**AVIS RELATIF À LA PROTECTION
CONTRE LES EVENTUELS EFFETS NOCIFS ET NUISANCES
PROVOQUÉS PAR LES RAYONNEMENTS NON IONISANTS
GÉNÉRÉS PAR DES ANTENNES ÉMETTRICES STATIONNAIRES**

Commune : WALCOURT - Exploitant : ORANGE

Référence exploitant : 268N1_1 / 32268N1_1 / 42268N1_1 / 52268N1_1

Rapport n° 304 / 2025

Figure 1 : Vue en plan des lieux de séjour et des points de contrôle

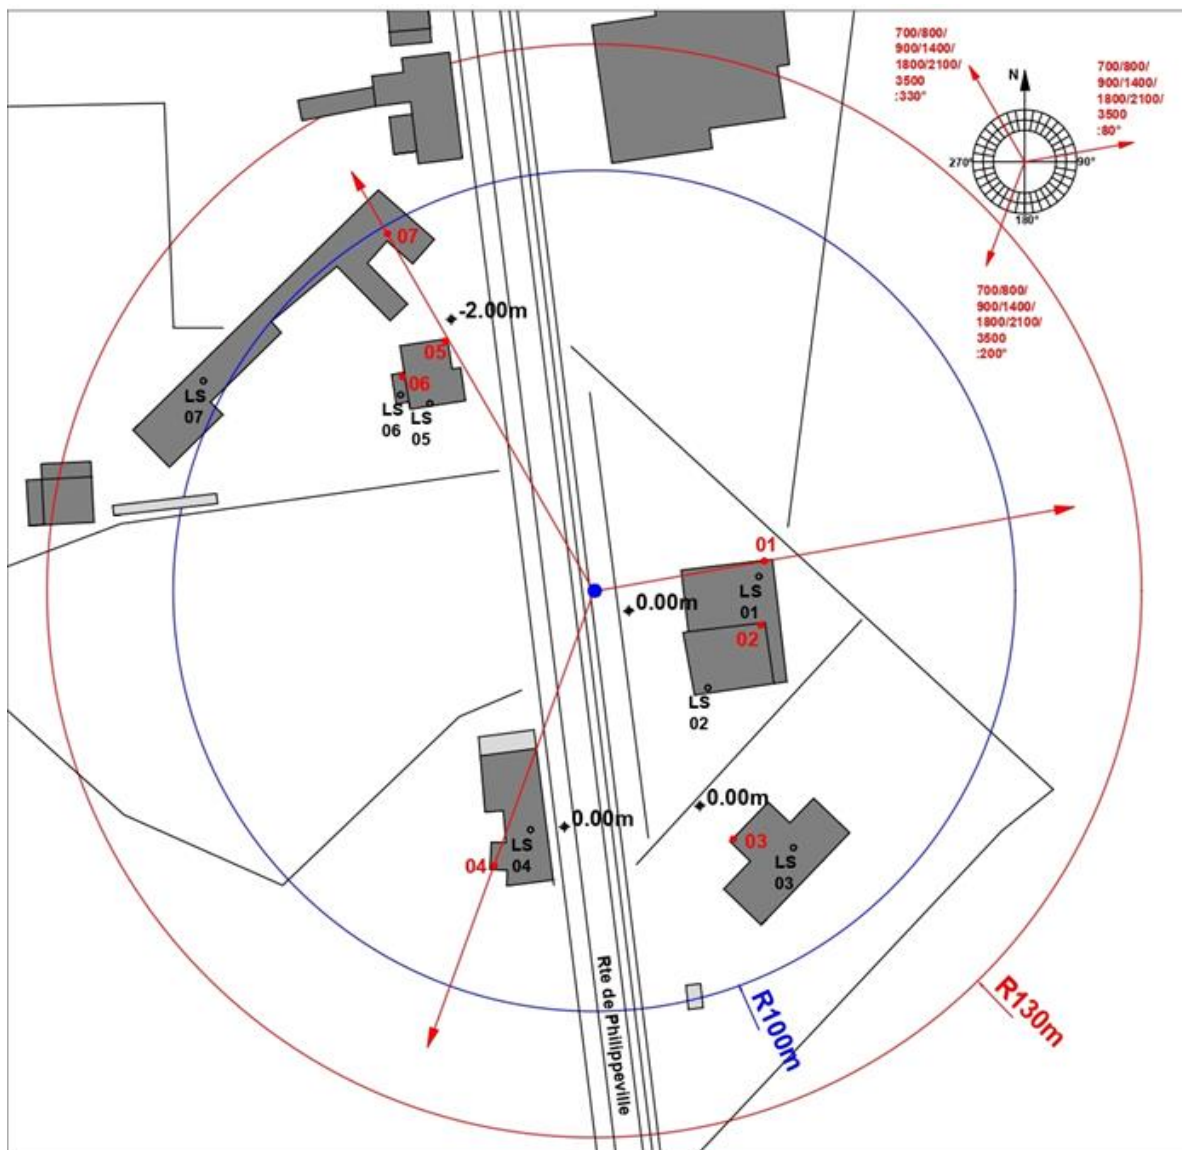
N° point de contrôle	LS	Atténuation (dB)	Indice d'exposition relatif à la limite par installation IE_i
4	LS04	3,0	0,304
7	LS07	3,0	0,238
5	LS05	3,0	0,129
3	LS03	3,0	0,103
2	LS02	3,0	0,043
6	LS06	3,0	0,037
1	LS01	3,0	0,034

En ce qui concerne les antennes de l'installation mentionnées dans le tableau 1, la distance maximale à laquelle la limite pourrait être atteinte, à l'extérieur, est égale à 80,3 m. S'il n'y a pas de LS à une distance inférieure, les antennes respectent forcément la limite d'immission.

Dans le cas des LS situés à l'intérieur des bâtiments, une atténuation d'obstacle est prise en compte et il en résulte que la distance maximale à laquelle la limite pourrait être atteinte se réduit à 56,8 m.

Les résultats de l'évaluation décrite au paragraphe 4 indiquent que les antennes émettrices stationnaires de l'installation faisant l'objet du présent avis ne produisent pas, dans un lieu de séjour, un rayonnement électromagnétique maximum supérieur aux limites fixées à l'article 4 du décret.
